发布通知

以下是 GreenStar™ 3 2630 显示器及一些相关产品的软件更新发布通知。发布说明可在 www.stellarsupport.com 上获得。注：软件的使用受软件随附的"最终用户许可协议"监管。

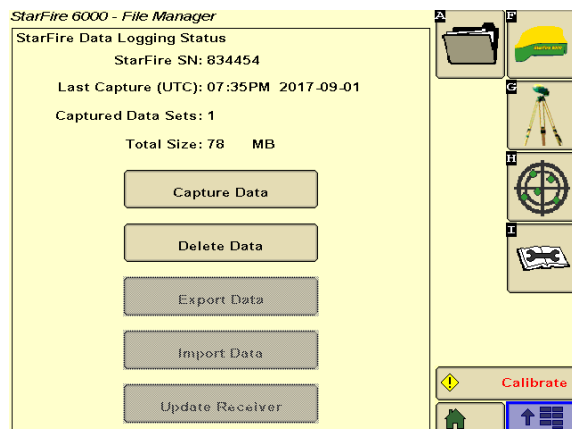
*仅适用于 4 区 (仅限美国和加拿大) 和 2 区 - John Deere Mobile RTK 信号图标已更新。
